D.º Pedro de Villa, Presvitero, y
Administrador del Hospital de
la Nación Francesa, B.º L.º M.

A.º S.º y dice: Solicita hacer va
rios reparos en una Casa, que
perteneca ha dho Hospital, sita
en esta Corte en la Calle del Car
men, Señalada con el Numero 22

En consecuencia del Acuerdo an-
tecedente y en vista del Diseño q.
para la remocion de los dos Cu-
erpos (vaso y principal) de la Fachada,
se presenta, debo decir: que
respecto de constar la extension
horizontal de dicha Fachada, de diez
y ocho pies, y haber de quedar en
ella dos puertas de tienda, corres-
ponde, para que se observe la Poli-
cia, se coloquen tres pilares uno
en medio, y dos iguales a los lados
dejando las dos Puertas iguales

*Fab' de
Vieja*

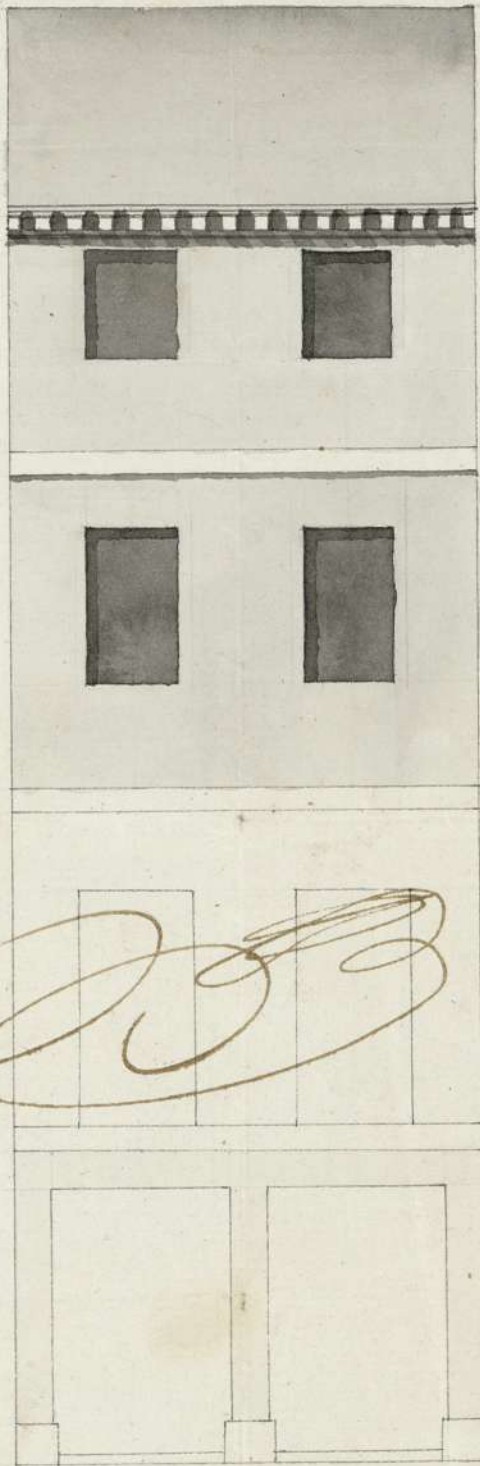
de à seis pies de ancho cada una
que componen doce pies, y resultan
seis para repartirlos en los tres
pilares, por lo que á cada uno cor-
responde dos pies de esta extension,
y siendo, ésta, tan escasa para ha-
cerse de ladrillo, que no quedará
con la debida firmeza, es consig.
debe hacerse de piedra dños pilares
por que de otra materia es con-
tra policia, y no debe permitirse,
pero el arquitrave, o humbral, q.
há de cerrar la altura de las puertas,
debe ser de una viga labrada de me-
dia vara, y detrás humbrales que
juntas todas recivan el grueso de
pared de la fachada del quarto pral.
en cuyo cuerpo se formarán sus ven-
tanas de à quatro pies y medio, y diez de
alto cerrando este con sus arcos de fabri-
ca de cal y ladrillo lintelados, por el exte-

rior, procediendo en to-
do con arreglo al Arte;
En estos terminos se
debe entender la licen-
cia que V. J. se puede
servir conceder á este
interesado, quien luego
que háya executado se
la obra debe dar aviso
á V. J. que se há de ser-
vir mandarla recono-
cer: Es quanto debo
informar. Madrid, y
Sep.^{re} 4 del 777.
